# Kontrollrapport - Fv. 118 Ny Sarpsbru, områdestabilitet Tarris

Oppdragsgiver:	Østfold fylkeskommune
Tittel på rapport:	Kontrollrapport - Fv. 118 Ny Sarpsbru
Oppdragsnavn:	Fv. 118 Ny Sarpsbru, utvidet kontroll av geoteknisk prosjekt
Oppdragsnummer:	632100-20
Oppdragsleder:	Rebecka Cecilia Tyren
Tilgjengelighet:	Åpen

Ver	Dato	Beskrivelse	Utarb. av	KS
04	20.03.26	Ny kontroll etter revidert områdestabilitetsvurdering	Simon O'Rawe	Kjersti M. Stensrud
03	19.09.25	Svar fra Asplan Viak	Simon O'Rawe	Kjersti M. Stensrud
02	14.05.25	Kontroll av permanent situasjon	Simon O'Rawe	Kjersti M. Stensrud
01	29.11.24	Kontroll av dagens situasjon	Simon O'Rawe	Kjersti M. Stensrud

#### 3.1.2.1 T001x

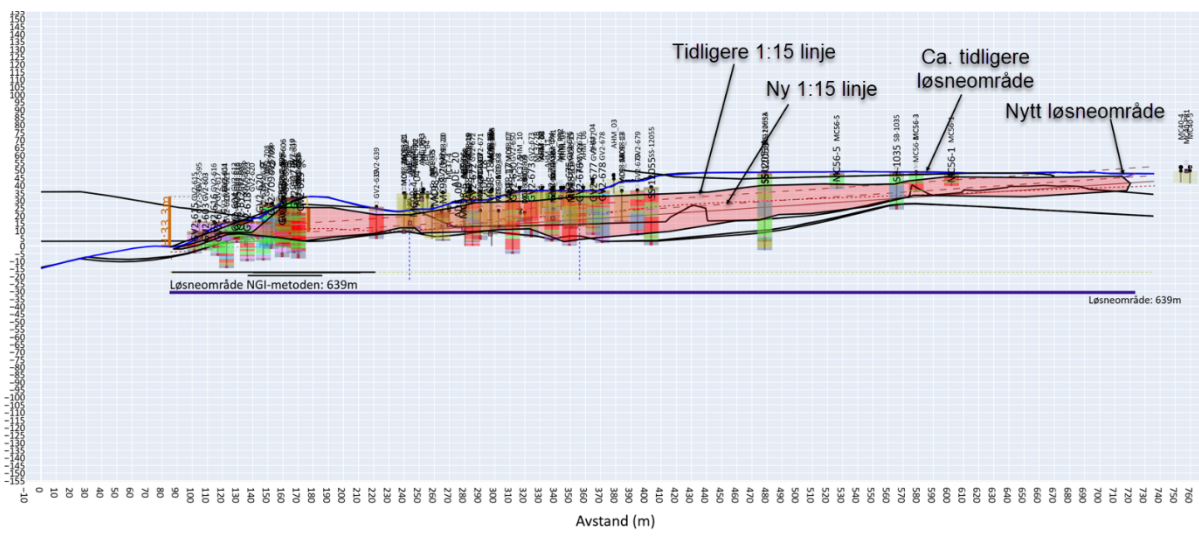
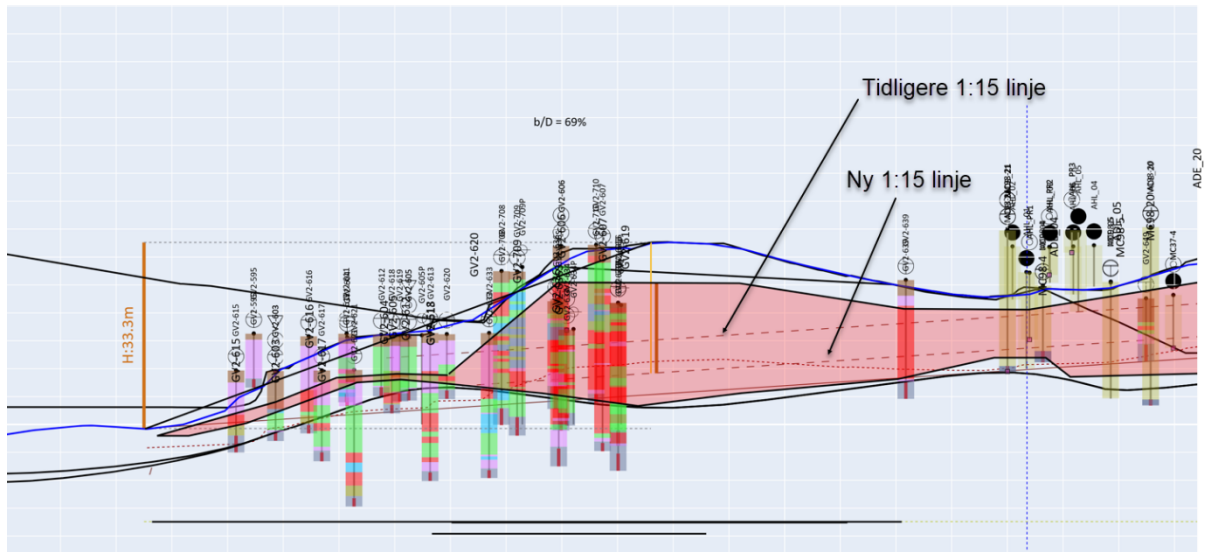
Det er ikke avdekket sprøbruddmateriale i bunn av skråningen, og laget ligger til dels dypt et stykke inn i skråningen. Likevel er det brukt hele høyden for å regne på 0,25xH. Er det gjort noen spesielle vurderinger rundt dette?

Svar: Det er vurdert at en glideflate som kan starte et områdeskred vil kunne gå så dypt. Derfor settes H i bunn av skråningen. Ser også at vi kunne hatt et høyereliggende lag med sprøbruddmateriale i ca. kote 21,5 iht. prøveserien i SB-1066 ute i Glomma.

Asplan Viak har ingen ytterligere kommentarer vedrørende dette.
